Assunto: Dúvidas Projeto de Controladores - Controle II

DÚVIDA PROJETO PD:

DÚVIDAS PROJETO LEAD:

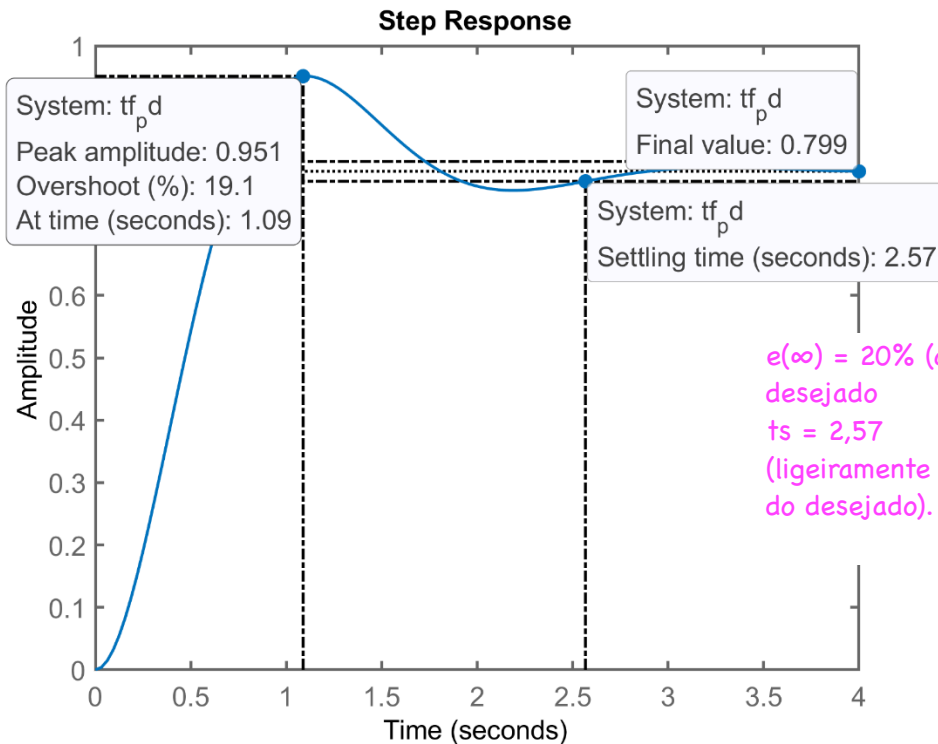
Obs.: Alunos não informaram a equação do seu PD. Nem há comentários sobre a posição escolhida para o zero do PD. Não informaram se usaram contribuição angular para definir posição do zero do controlador!

Analisando o RL é possível perceber PD no formato:

$C(s) = \frac{K_{PD}}{s + 3,8 (!?)}$

O zero do PD está mau localizado. Esperado algo como $z_{PD} = -2,7$ (contribuição angular!)

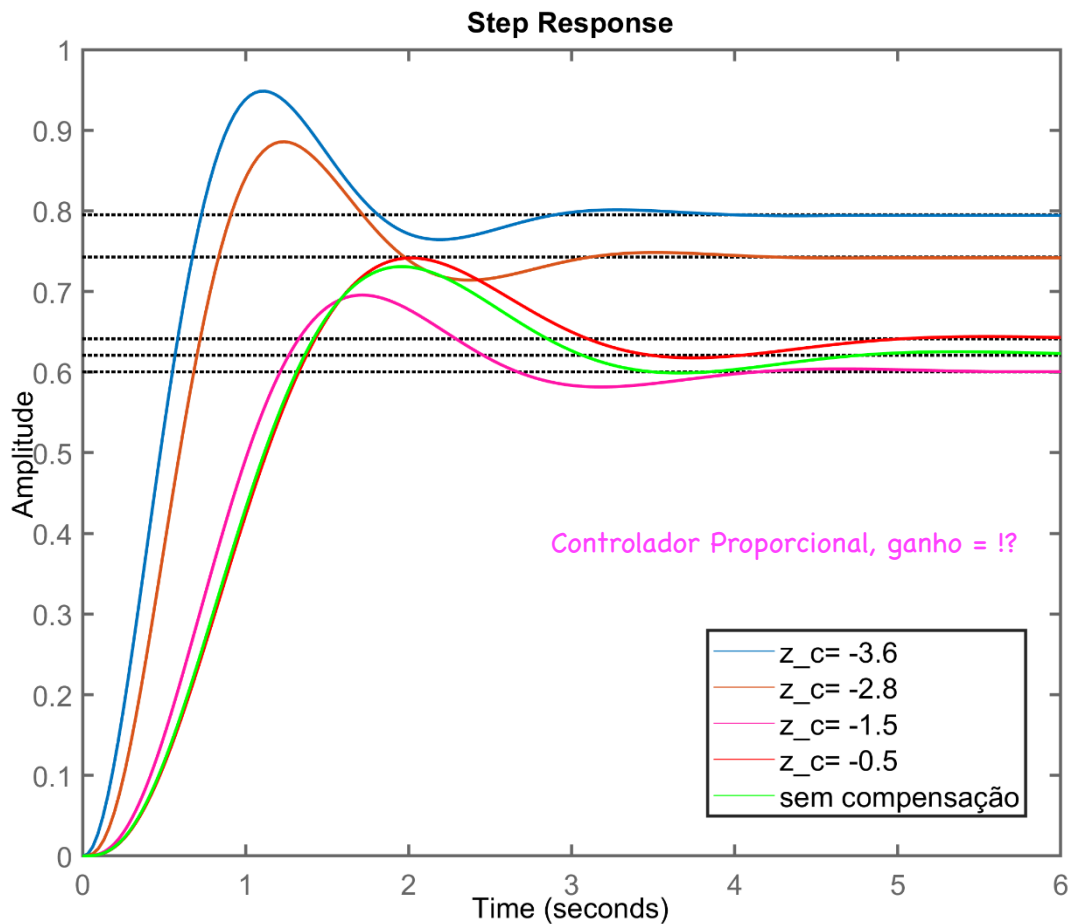
Requisitos:
%OS < 20%
 $t_s < 2,7$
 $e(\infty) < 10\%$

$e(\infty) = 20\%$ (acima do desejado)
 $t_s = 2,57$ (ligeiramente acima do desejado).

Apenas aumentar o ganho é uma melhoria que vale a pena, mesmo sabendo que o %OS vai exceder?

Caso não, é válido colocar uma simulação mostrando o porquê de a melhoria não ter sido feita? (Por exemplo, mostrando graficamente que o %OS excede o valor máximo) ← Não será considerado como "melhoria".

Provavelmente não, só aumentará o %OS. O problema aqui foi a posição escolhida para o zero.

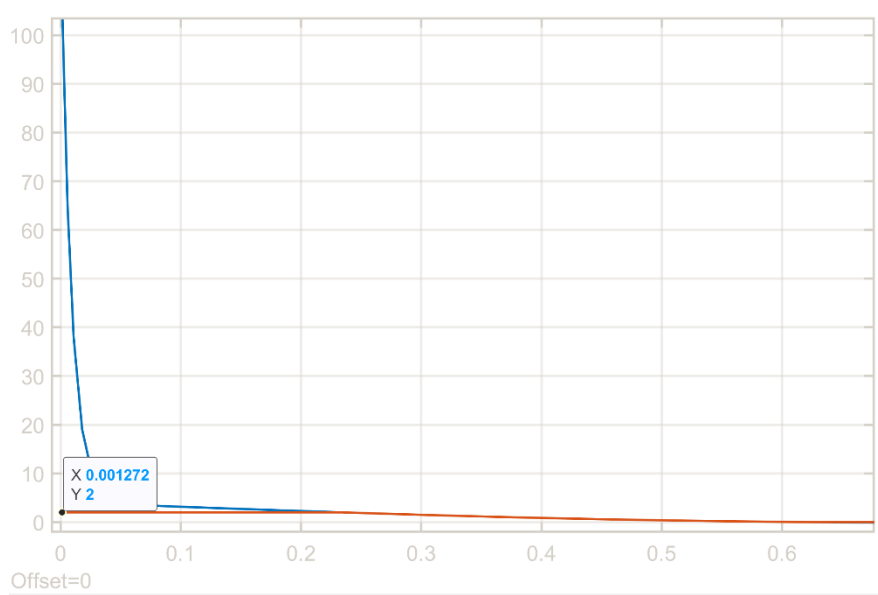
Tentamos arrumar os gráficos juntos no simulink, pois nosso bloco "to workspace" não levava as variáveis para o matlab, mas obtivemos a seguinte imagem:

Como podemos proceder com essas informações? Elas estão aceitáveis? **ERRO: Sistema ingressado de forma incorreta!**

Segue página mostrando a simulação esperada e resultados parciais....

Planta 1:: Simulação do Lead

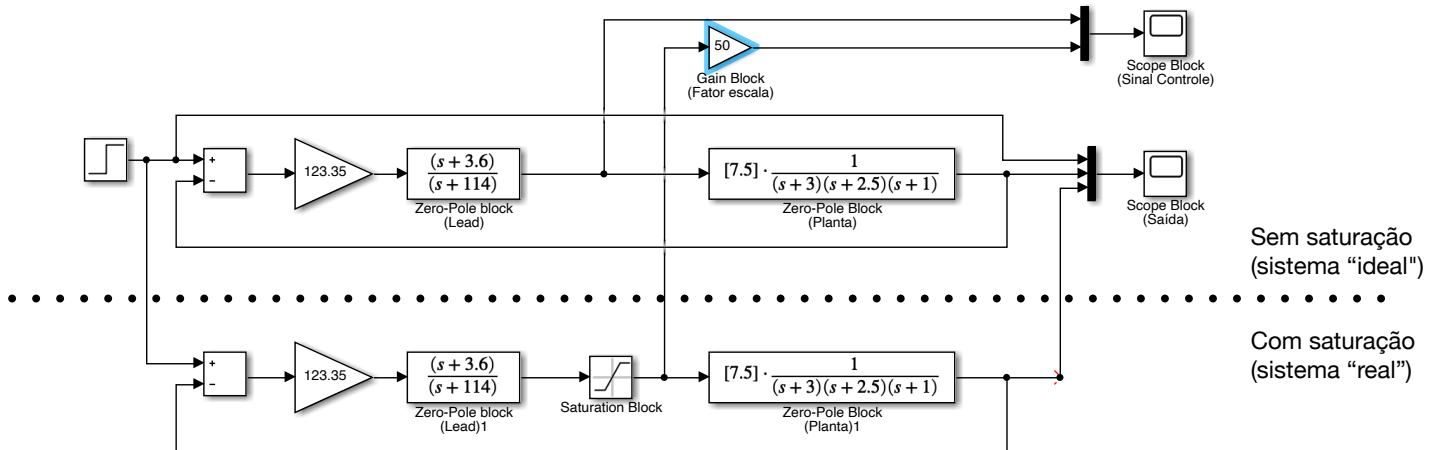
Obs.: O bloco de ganho = 50 é apenas para tentar “compatibilizar” amplitudes desenvolvidas pelas diferentes malhas. O controlador Lead gera pico de até 123,35; enquanto que o bloco que inclui saturação foi “programado” para limitar sinal de controle entre $0 < u(t) < 2,0$.

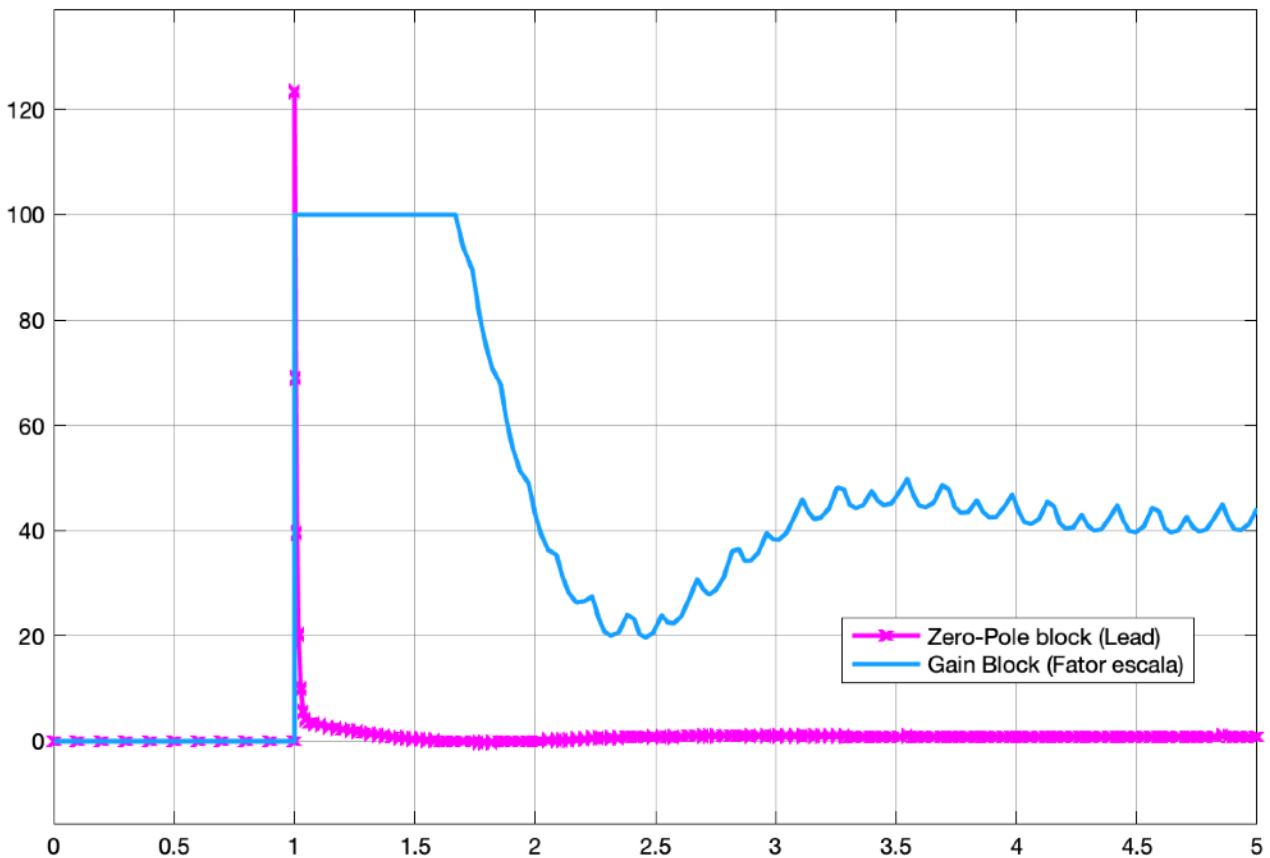
O gráfico da ação de controle fica:

Como o fator escala adotado pode-se entender melhor como o sinal do Lead é “filtrado” pelo bloco saturador. Reparar que o sinal de controle referente à curva em azul (que inclui bloco saturador) gera amplitudes de $2 \times 50 = 100$ (no máximo).
